CONSTANCIA DE SEGURIDAD ESTRUCTURAL DE
CENTRO DE INVESTIGACION BIOMEDICA DE MICHOACAN
DELEGACION REGIONAL MICHOACAN I.M.S.S.
MUNICIPIO DE MORELIA MICHOACAN

FOLIO No. 0033/2017/SEPTIEMBRE/PCM-CIB-MLM-IMSS/GF

CONSTANCIA DE SEGURIDAD ESTRUCTURAL

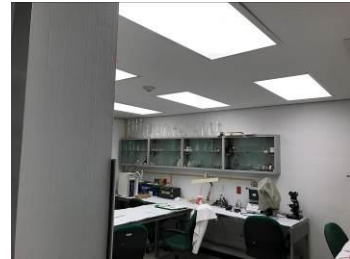
FALLA DE TENSION DIAGONAL EN VIGAS DE ACOPLAMIENTO EN MUROS DE CORTANTE Y ASENTAMIENTOS DIFERENCIALES POR FUERZAS DE CORTANTES OCASIONADOS POR EL SISMO Y PASILLOS DE DISTRIBUCION EDIFICIO DE INVESTIGACION

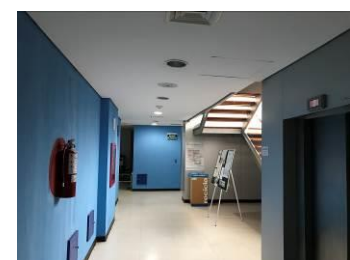
PASILLOS DE DISTRIBUCION EN EDIFICIO INVESTIGACION Y FALLA DE TENSION DIAGONAL EN VIGAS DE ACOPLAMIENTO EN MUROS DE CORTANTE Y ASENTAMIENTOS DIFERENCIALES POR FUERZAS DE CORTANTES OCASIONADOS POR EL SISMO

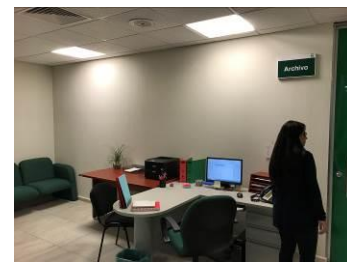
DETALLE DE LEVANTAMIENTO DE REVESTIMIENTO DE LOSETA EN PISO POR ASENTAMIENTO DIFERENCIAL POR CARGAS DE CORTANTE OCASIONADOS POR EL SISMO Y SANITARIO GENERAL COMEDOR
